Agence Parcs Canada
Réhabilitation des murs du Canal-De-Lachine
Réparation et remplacement de murs de couronnement
(Secteurs 5.2, 6 et E – Bassin No3)
Projet N° CLAC-1455-06
Addenda n° 01

PRÉCISIONS ET MODIFICATIONS AUX PLANS ET DEVIS

- 3.1 **Modifications apportées au cahier de plan, la page 01 est supprimée et remplacée par la page 01 révision 01 :**

Dessin
**STRUCTURE
 STRUCTURE**
 PAGE FRONTISPICE
 FRONT PAGE

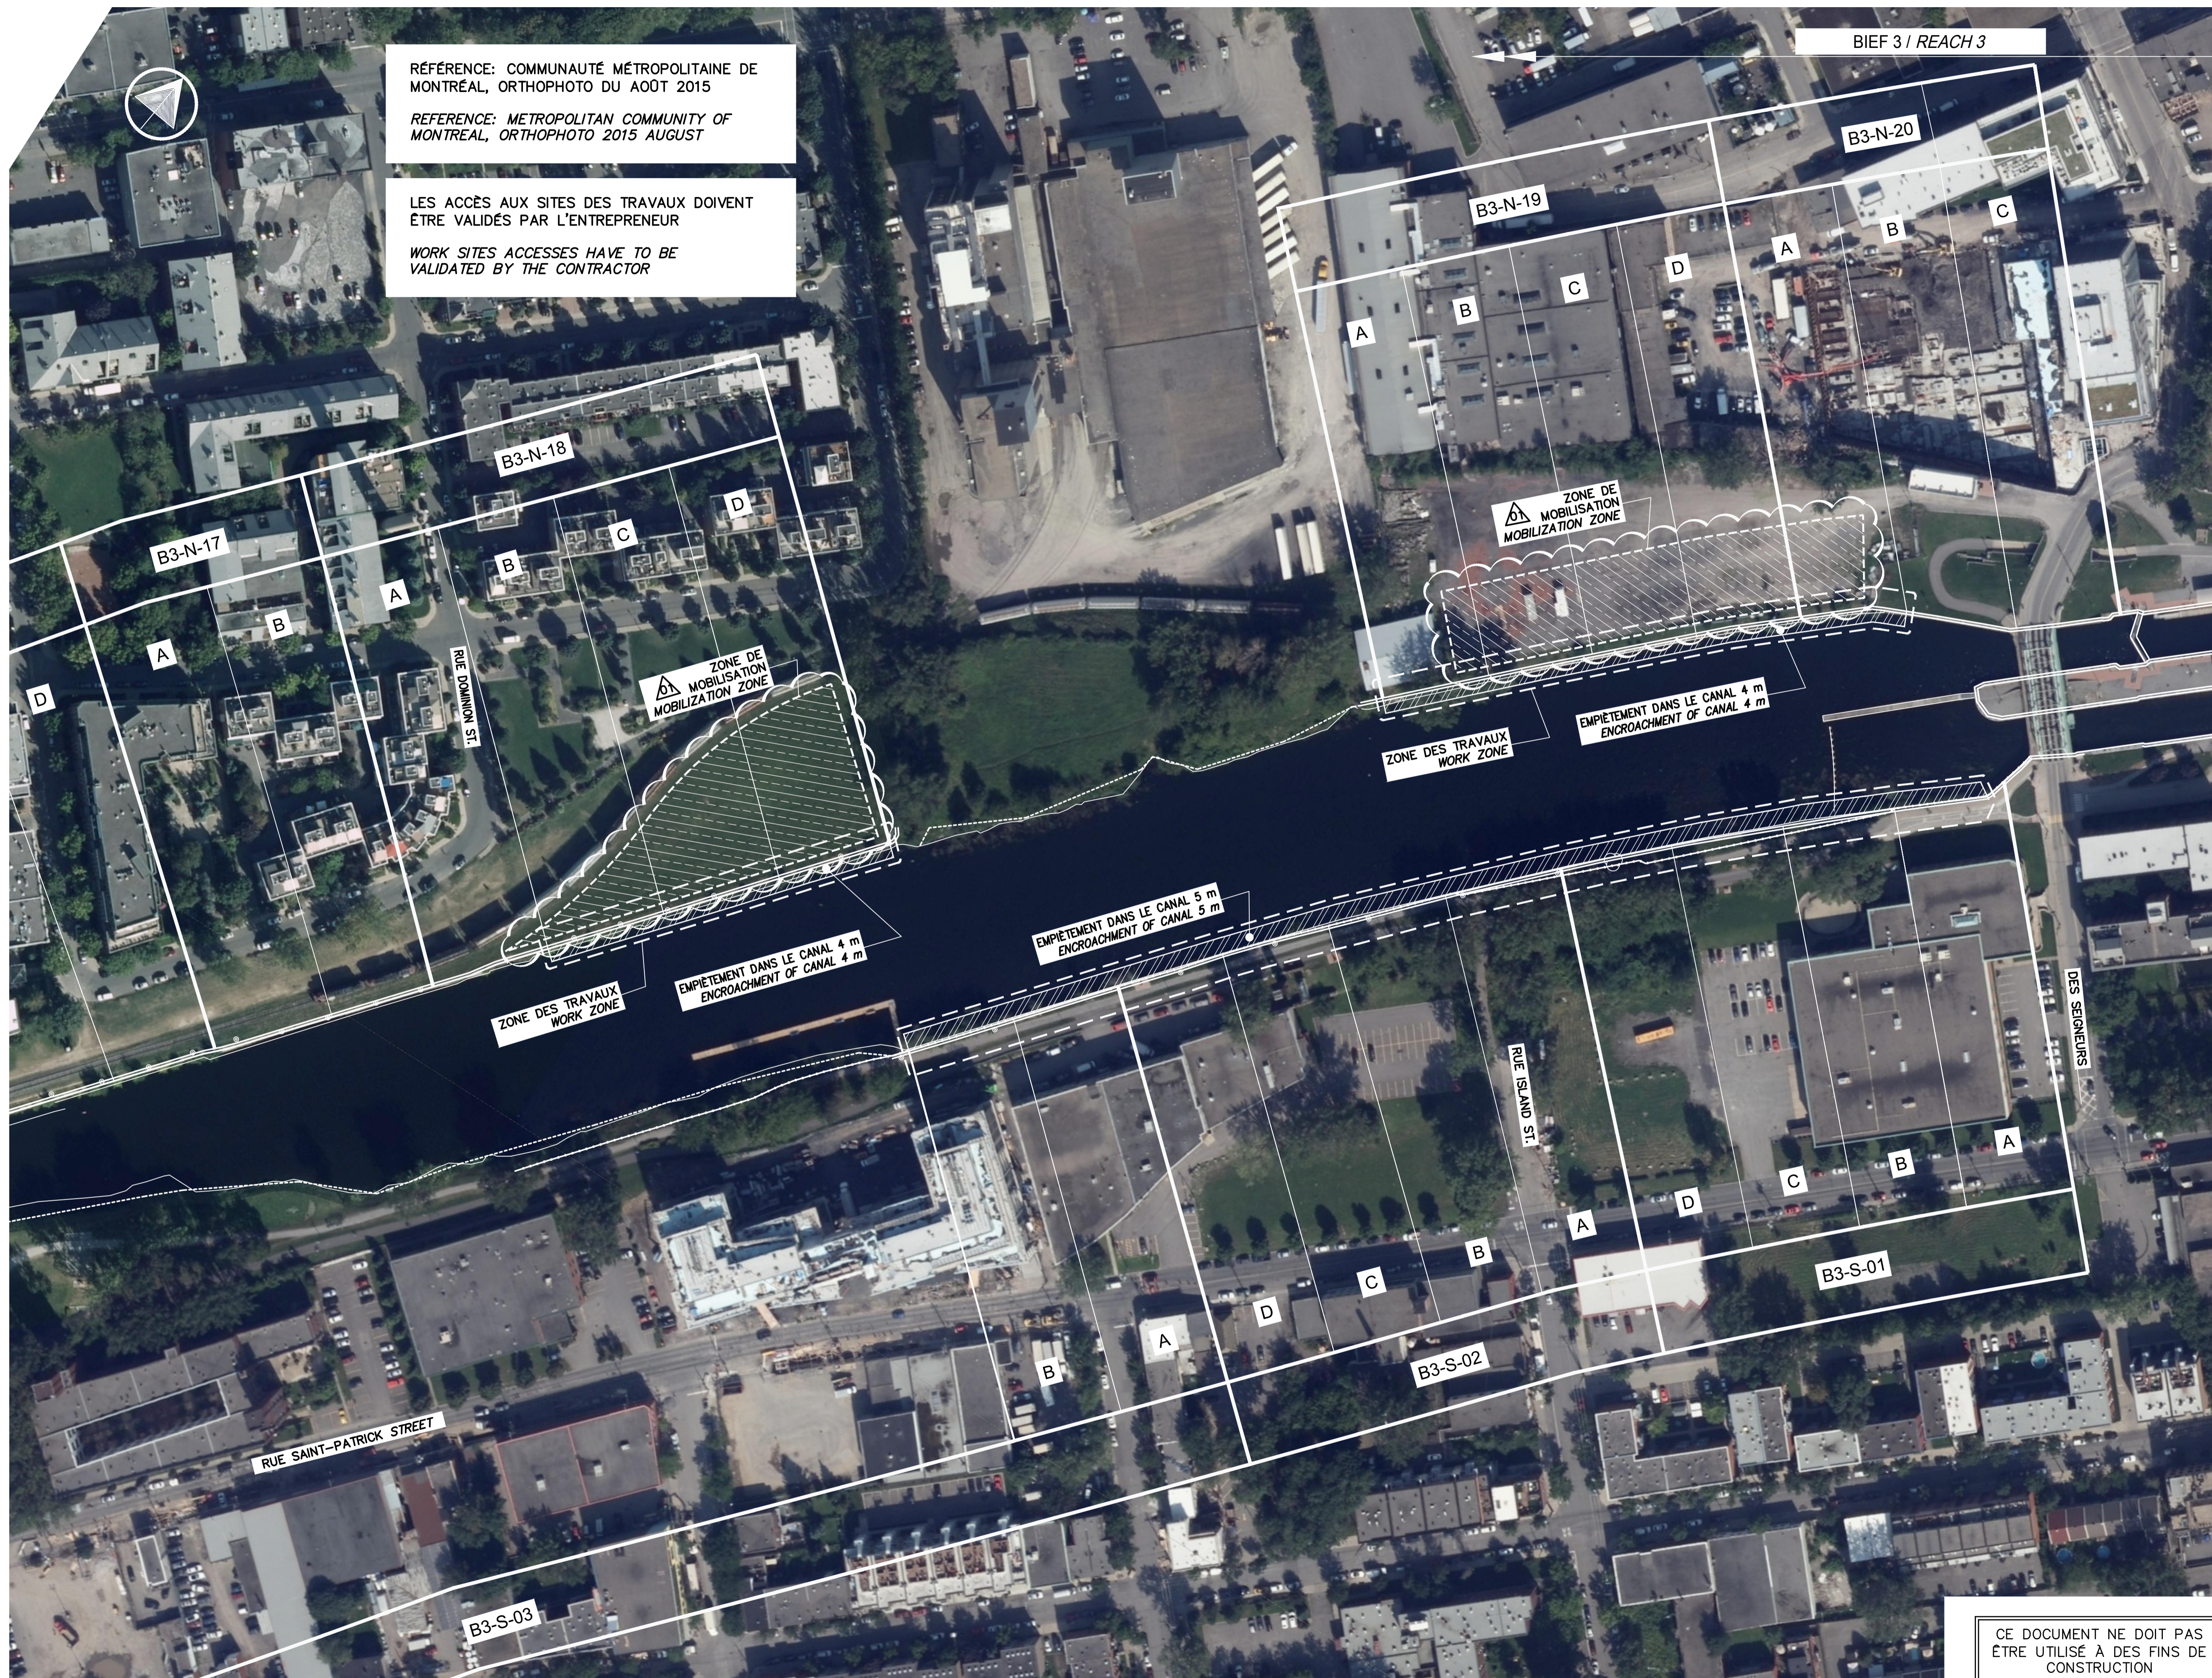
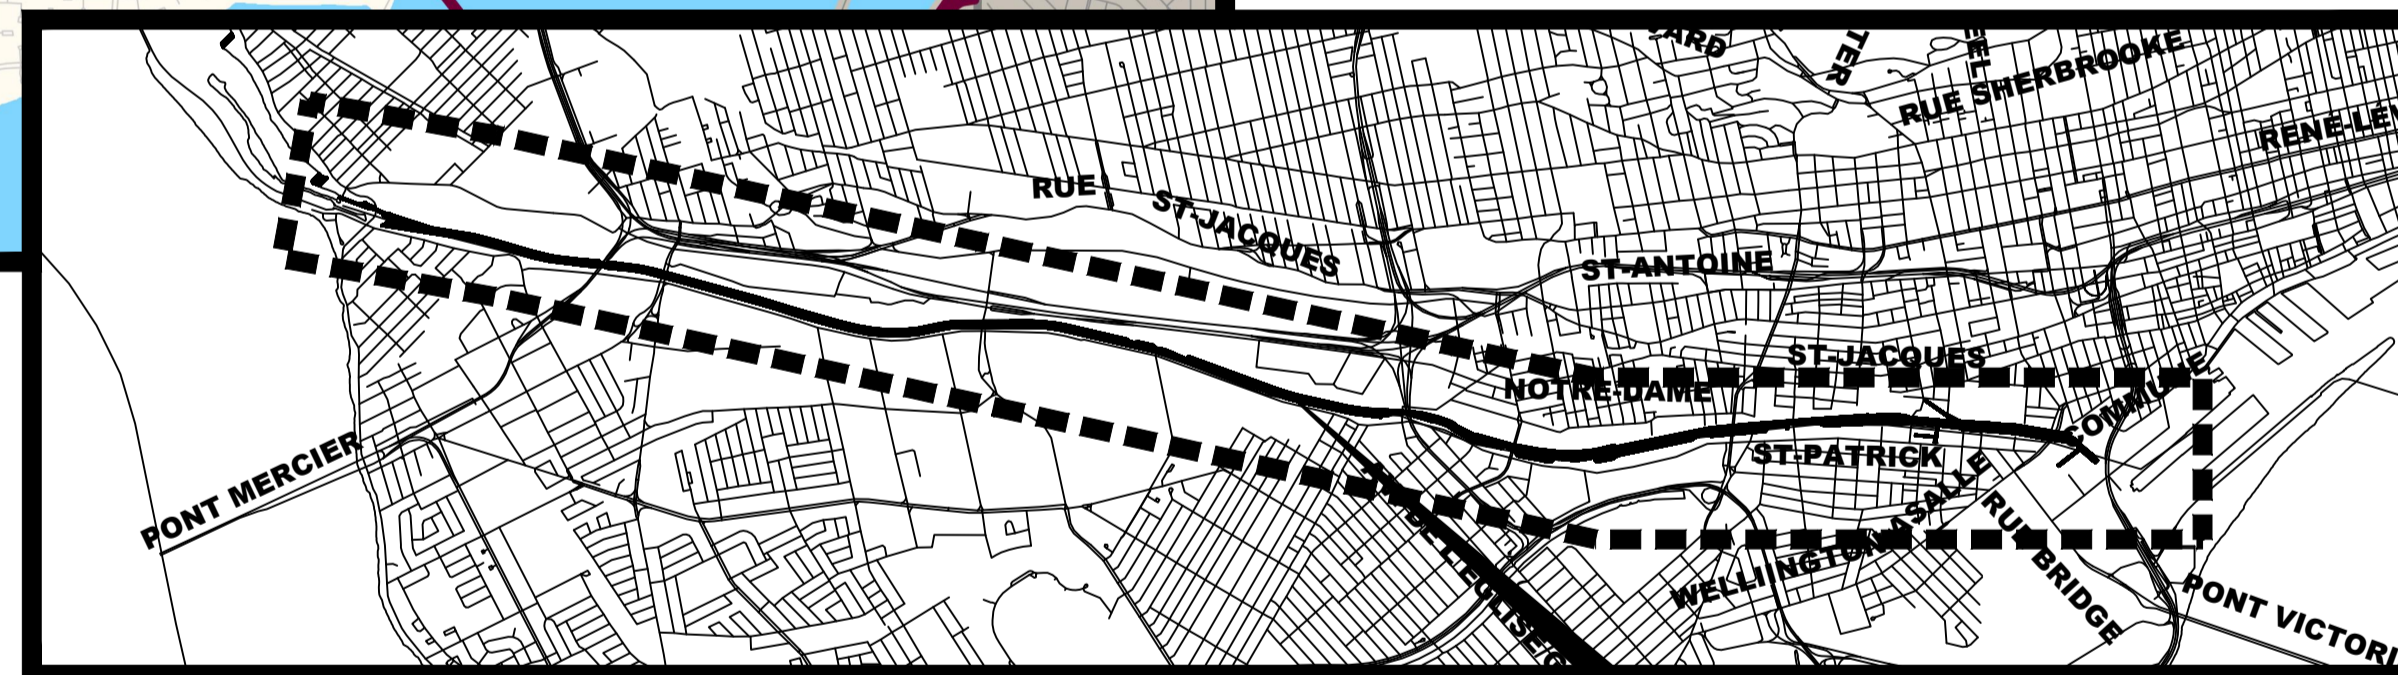
Ajout dans la liste des dessins et modification du nombre de page total des plans. Voir plans révisés en annexe du présent addenda Modifications apportées au cahier de plan, Ajout des pages 25 à 28 - Annexe :

Dessin Drawing
**STRUCTURE
 STRUCTURE**
 ORTHOPHOTO
 ZONES DE TRAVAUX
 ORTHOPHOTO
 WORK ZONES

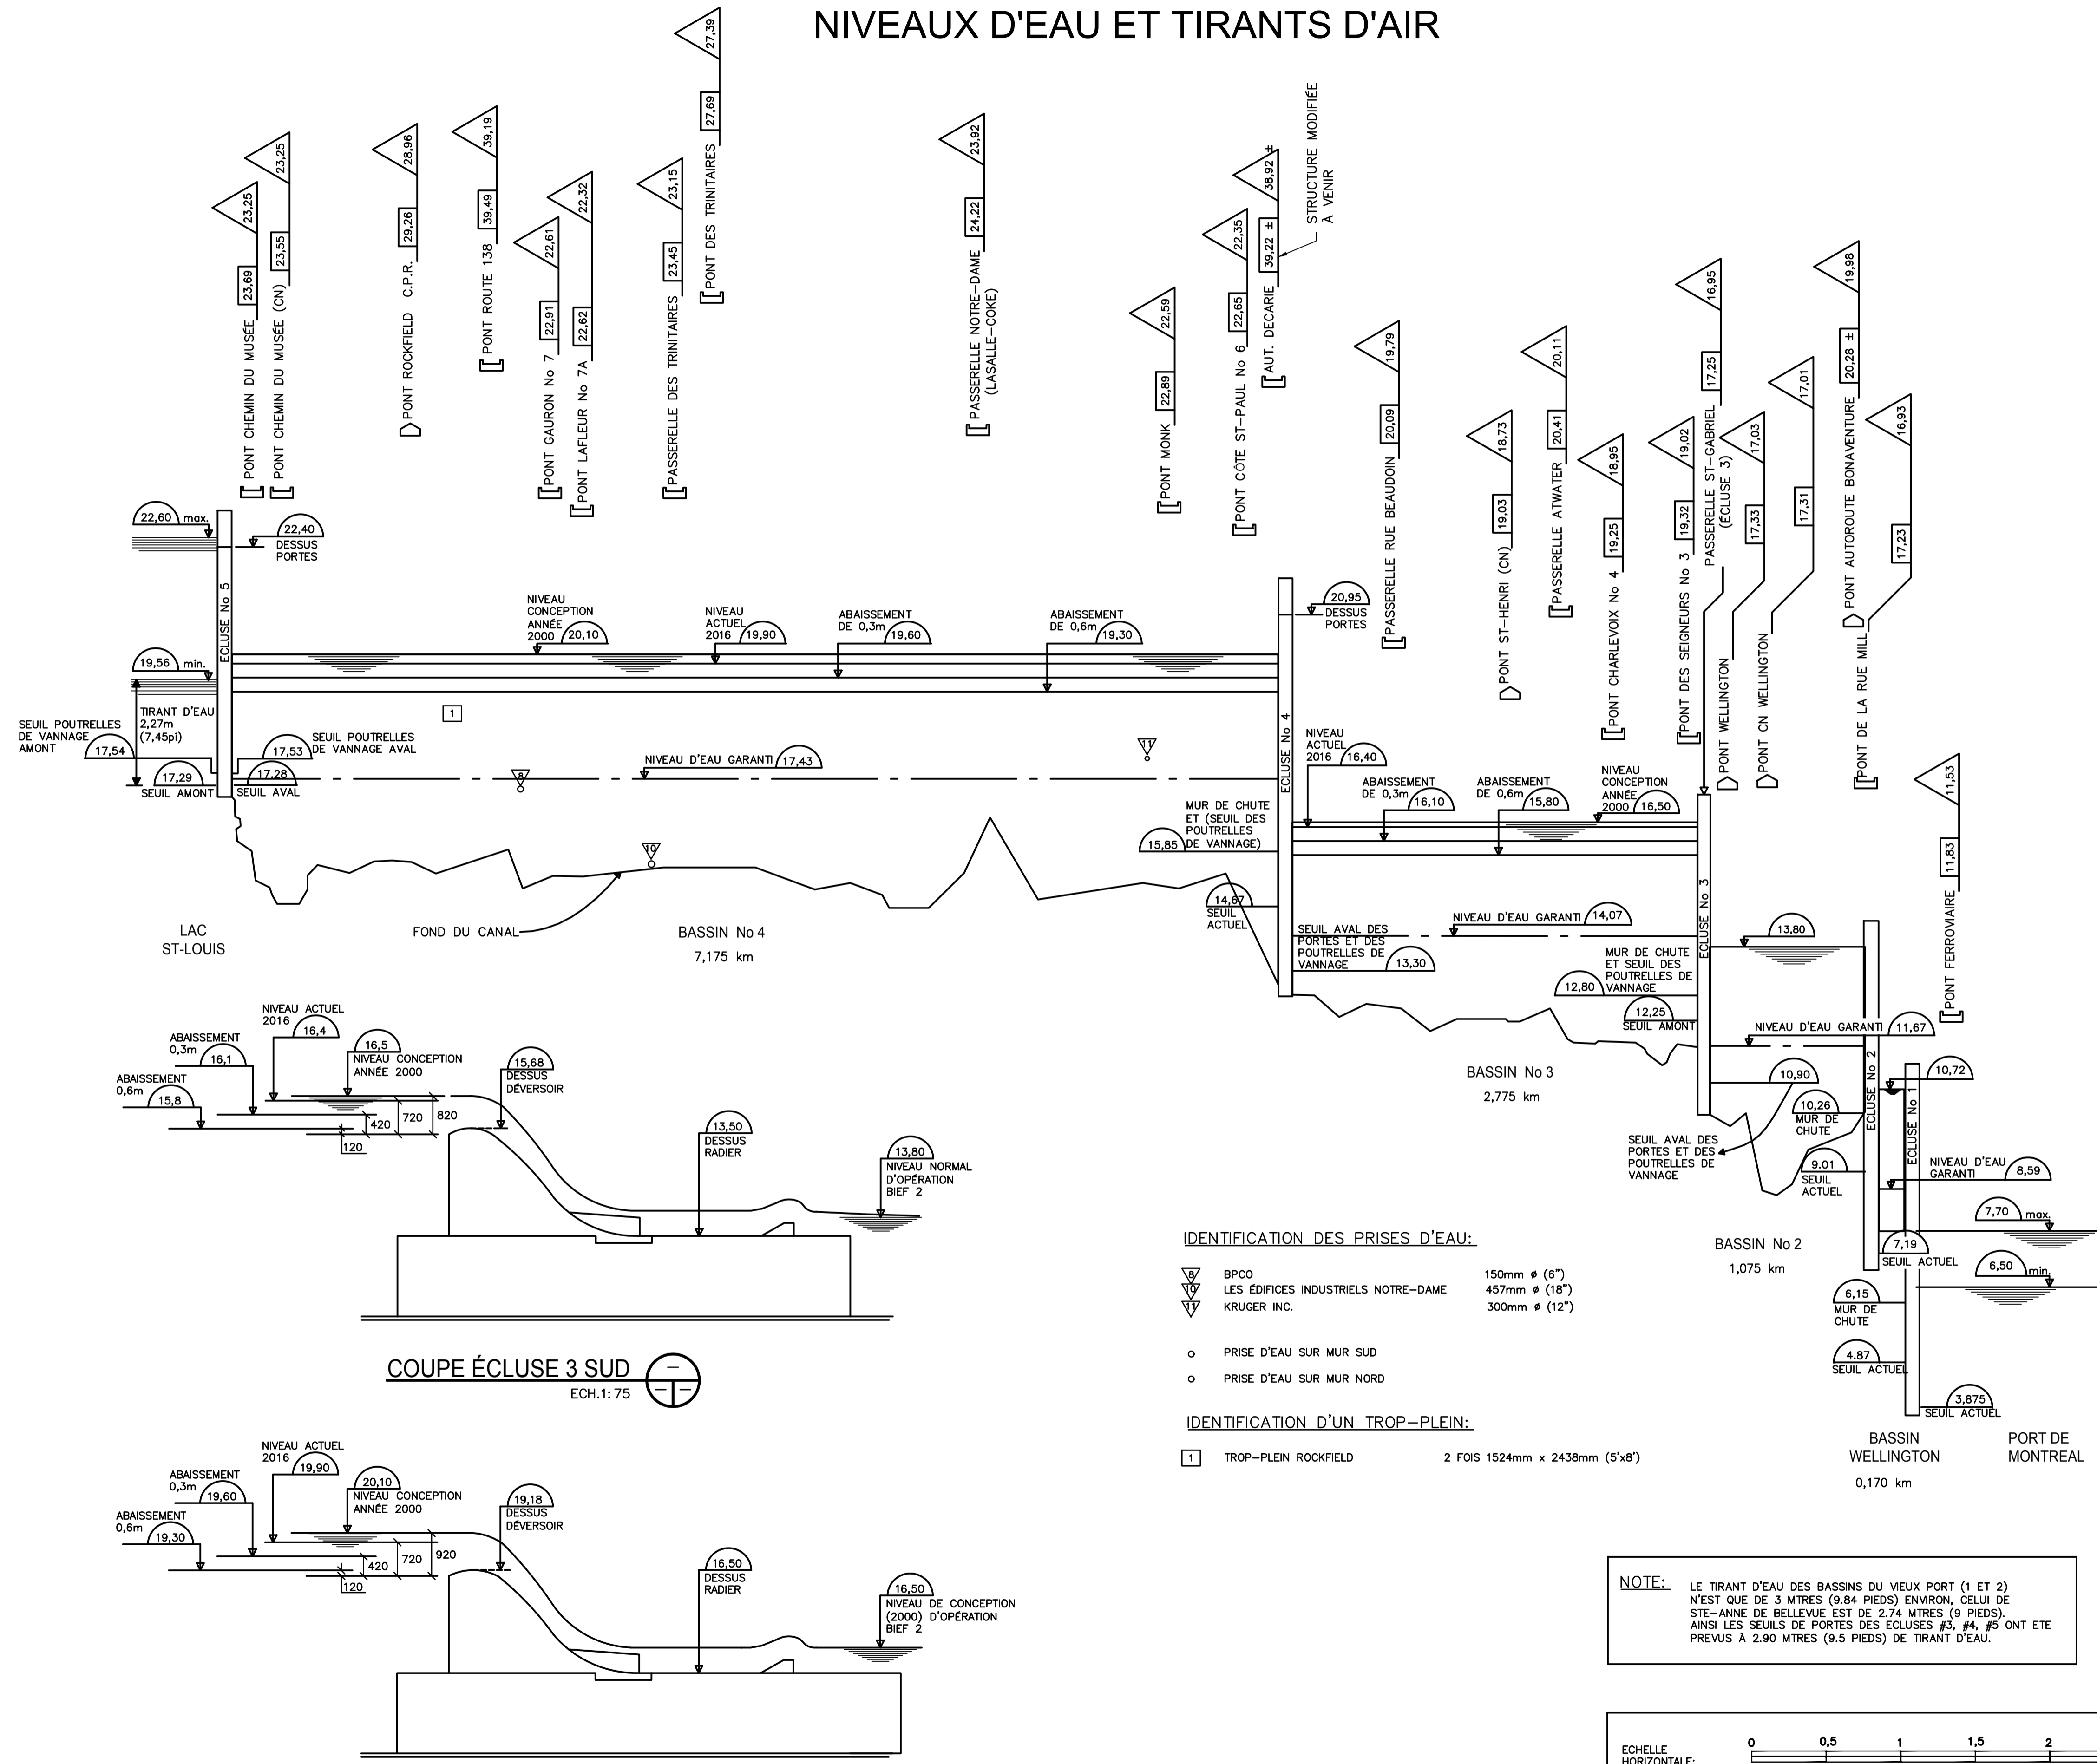
- 3.2 **Modifications apportées au cahier de plan, la page 08 est supprimée et remplacée par la page 08 révision 01 :**

Ajout des zones de mobilisation au plan. Voir plan ajouté en annexe du présent addenda

Les embarcations et la navigation dans le cadre du contrat doit se limiter aux zones prévues au plan 8. Si l'entrepreneur désire pour les besoins du chantier mettre en place des barges ces dernières devront être confinées dans ce périmètre. Le transport sporadique de barges et d'équipement devra respecter les normes de Transports Canada. Il pourra dans ces conditions être accepté sur présentation d'une procédure de mise en place.
